COMUNE DI BARDOLINO
Provincia di Verona

VARIANTE PARZIALE AL
PIANO PARTICOLAREGGIATO DEI CENTRI STORICI - 2016
(Art. 20 L.R. 11/04)

RELAZIONE
comprendente le modifiche alle Tavole e alla Normativa
(aggiornata alla DGC di approvazione)

**VARIANTE PARZIALE AL PIANO PARTICOLAREGGIATO
DEI CENTRI STORICI - 2016**

Allegato a) Stralcio Tav. 41 (pianta) **vigente**

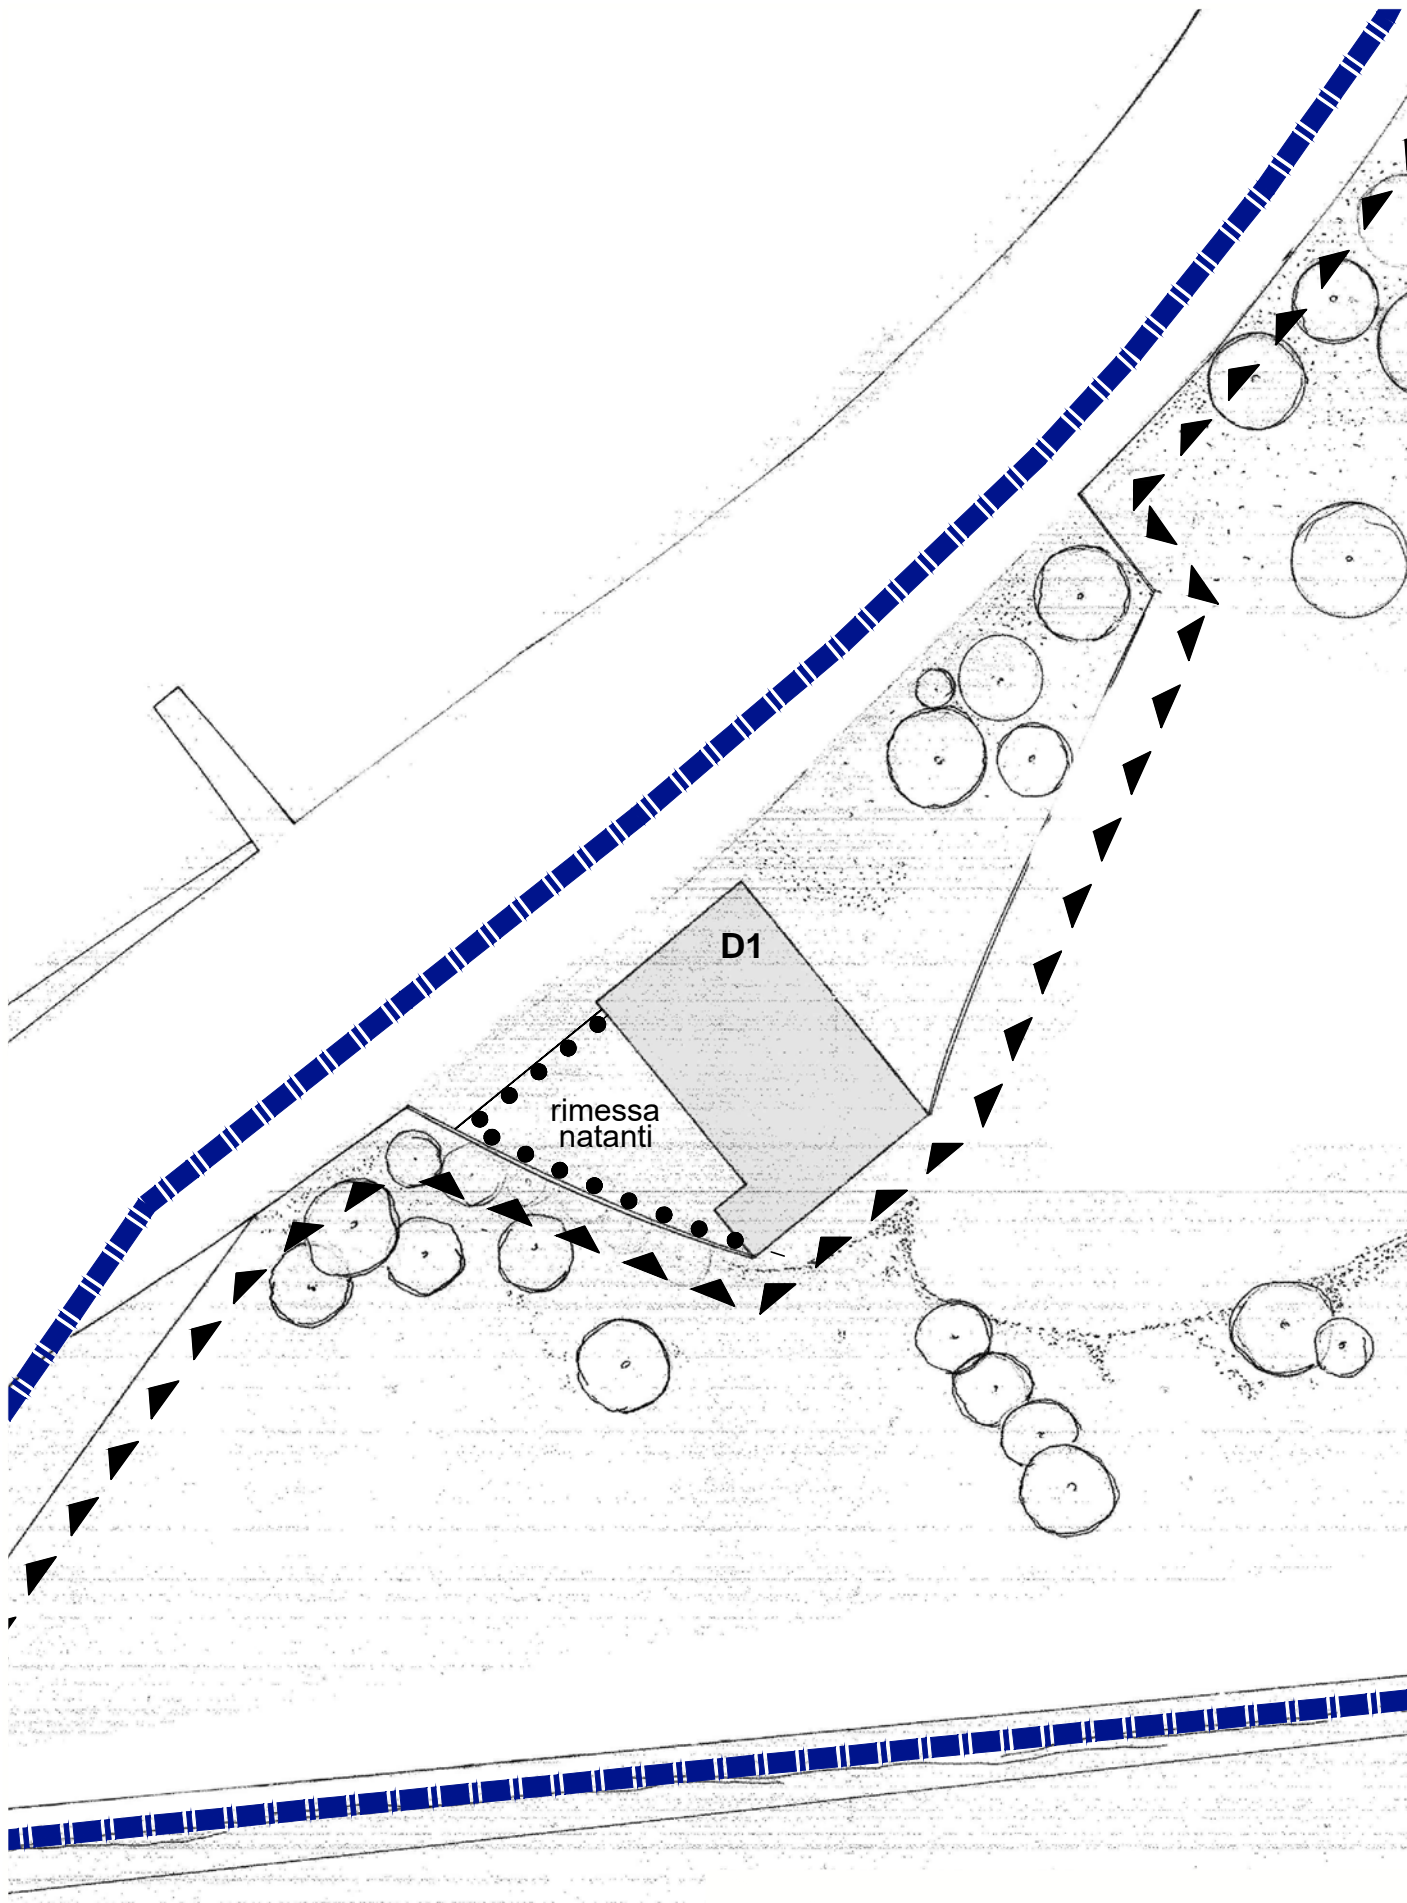
Prima di dar corso alla progettazione, è opportuno che il Comune consulti la Soprintendenza e stabilisca assieme ad essa i limiti e i caratteri di un possibile intervento.

Allegato a) Stralcio Tav. 42-43 (pianta) **vigente**

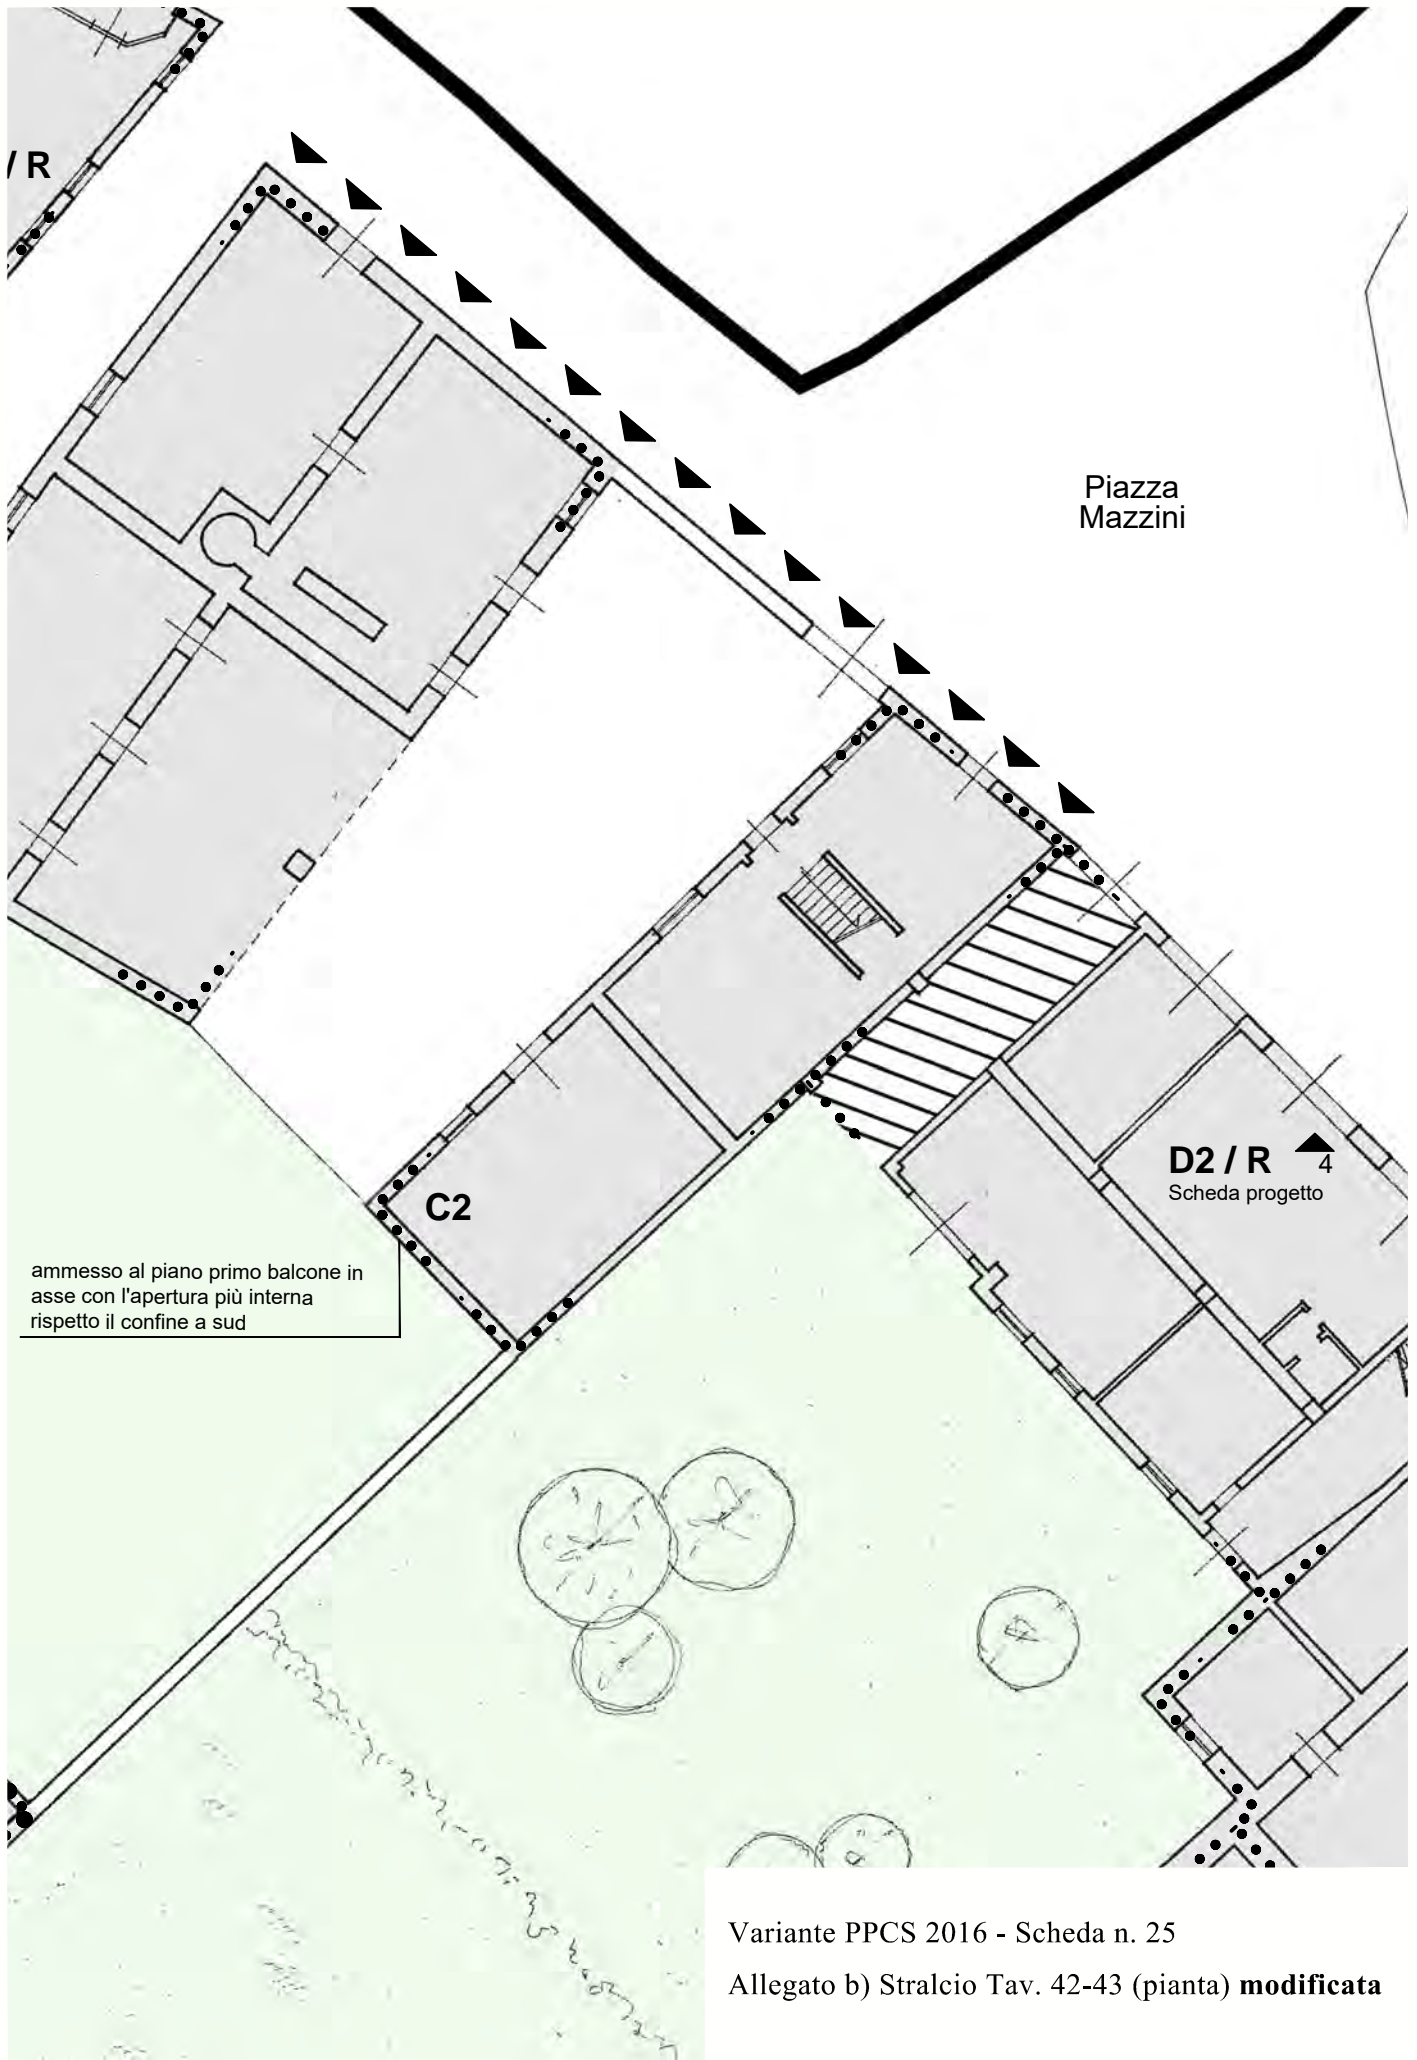
Tutto ciò considerato, si opta per una soluzione che preveda un solo balcone, impostato sull'asse della sola porta ottenuta dalla finestra più lontana dal confine e lungo al massimo ml 2,50.

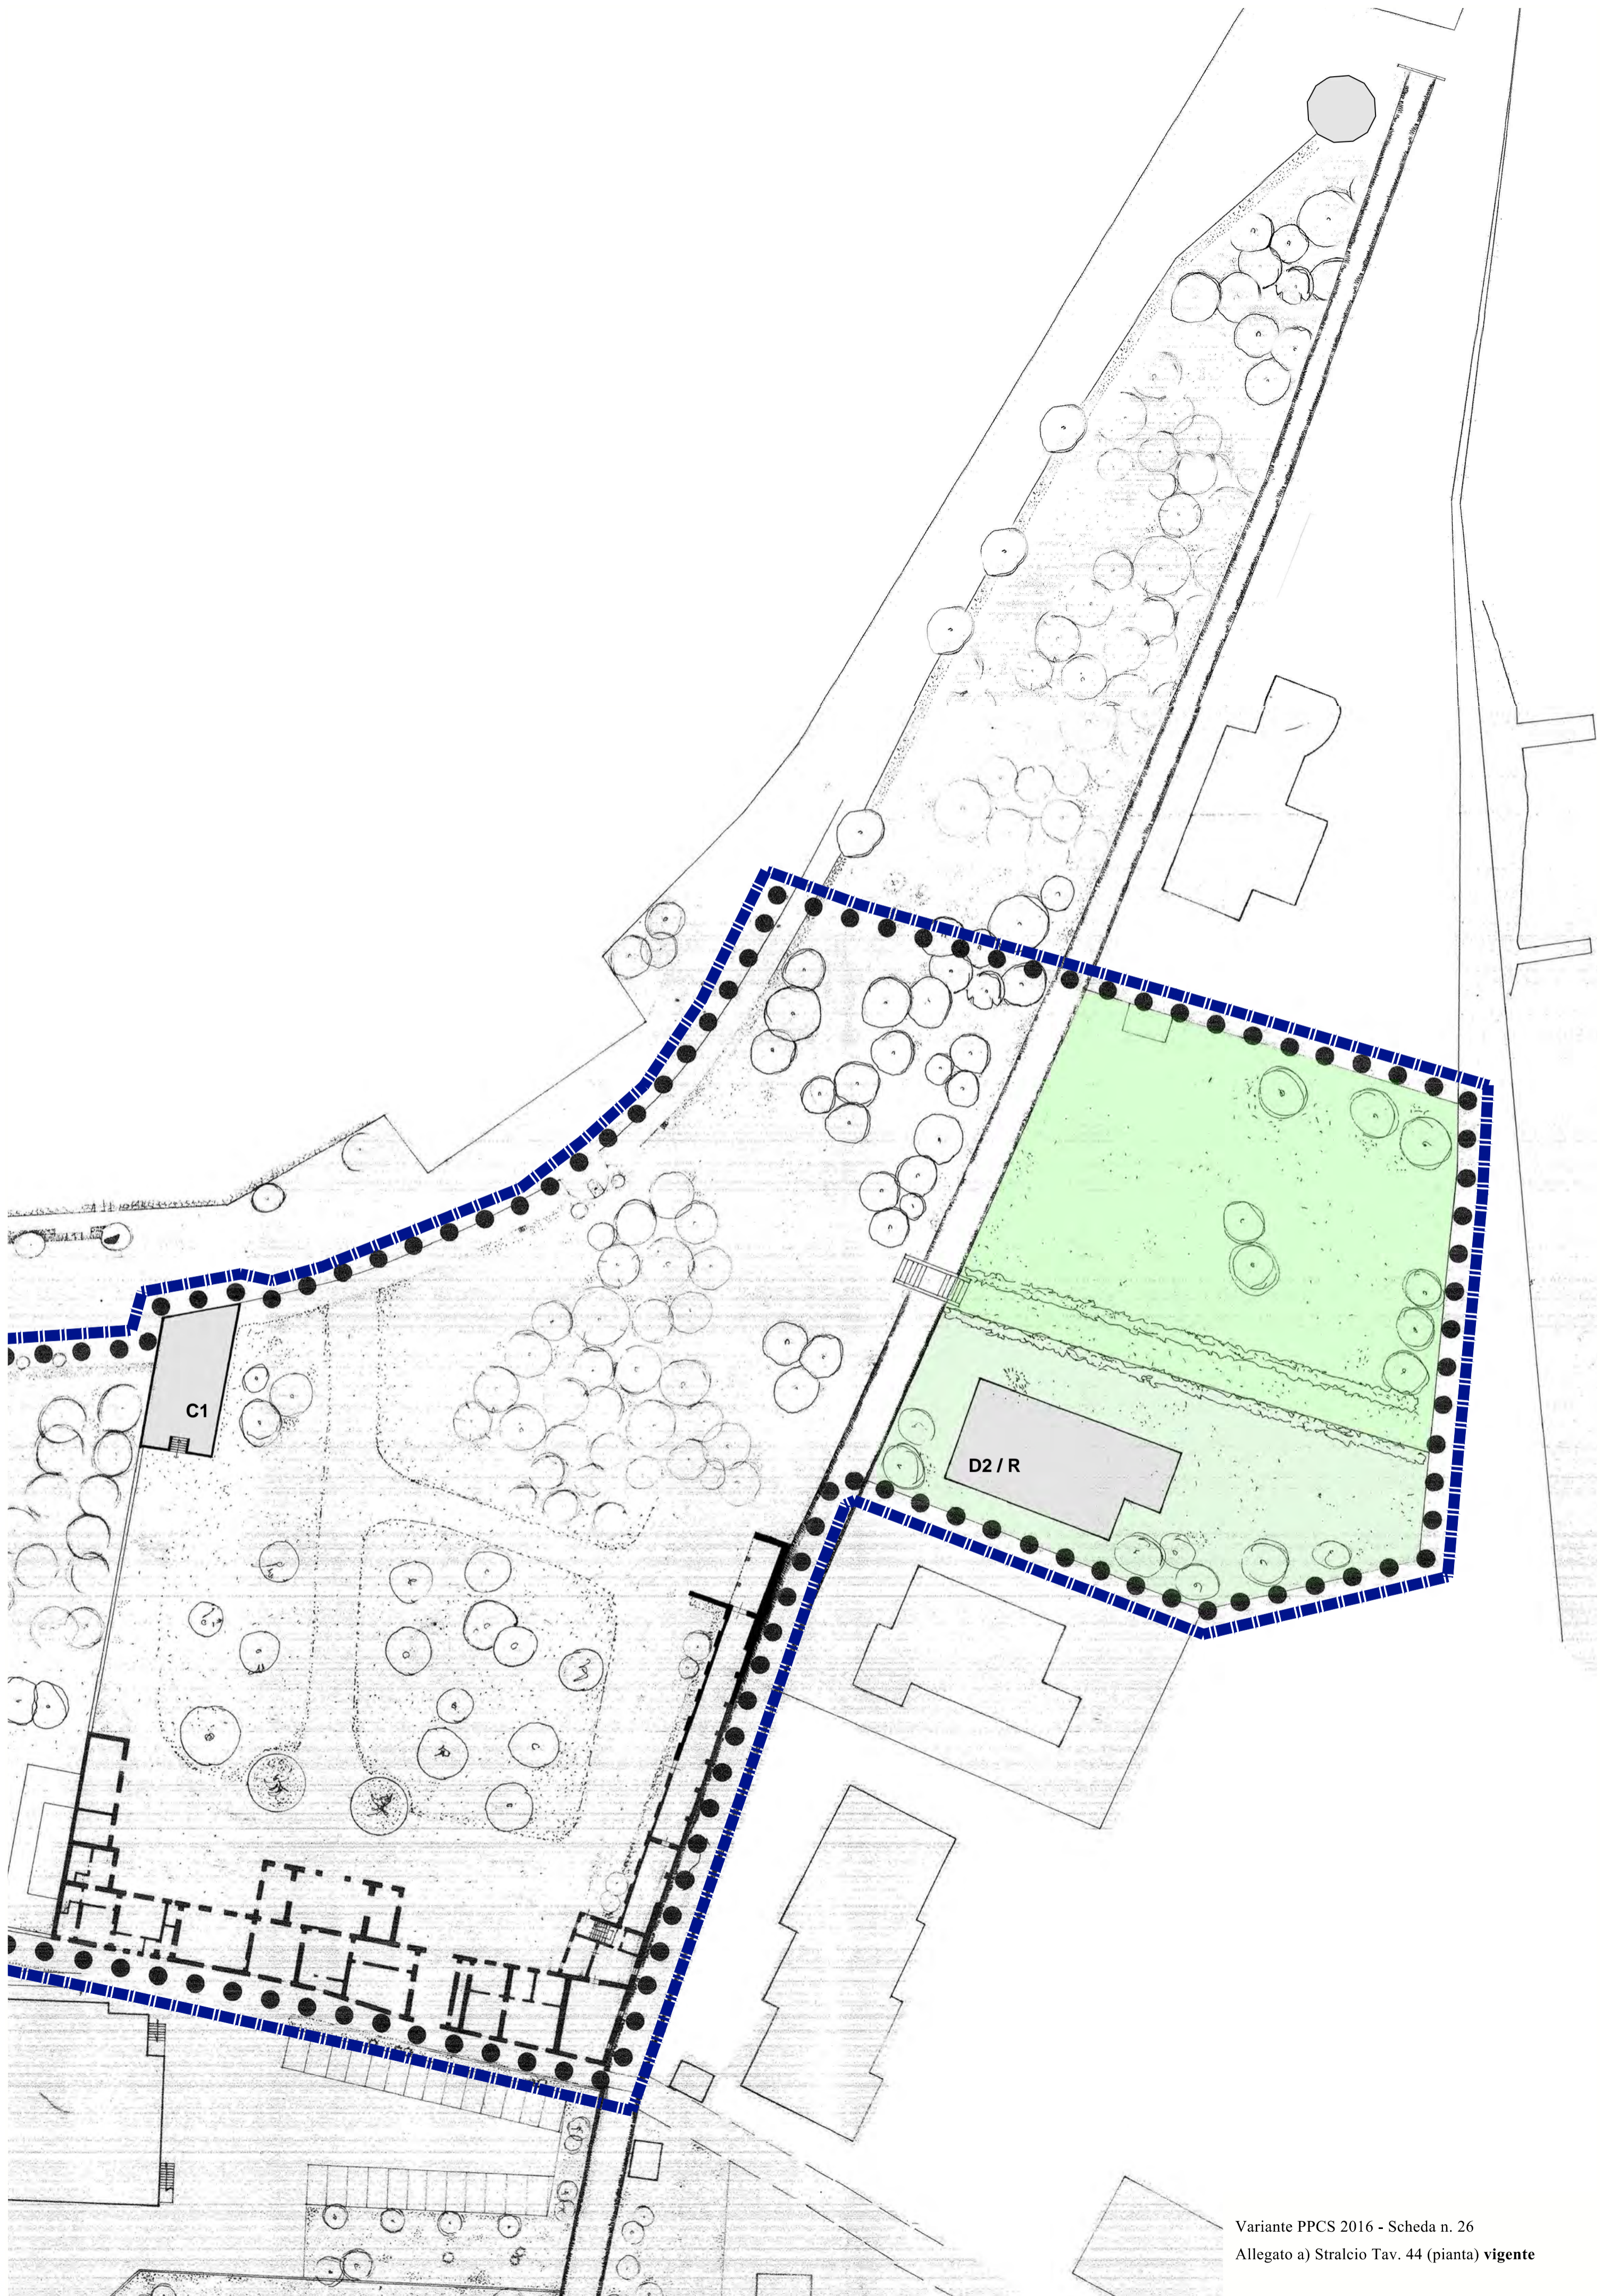
Nella planimetria della Tav. 44 viene ricompresa nell'ambito del centro storico l'intera superficie del parco di Villa Carrara, fino al Belvedere sulla Punta Cornicello, mentre viene stralciata la digressione oltre il torrente S. Severo. Il Belvedere viene classificato "C1".
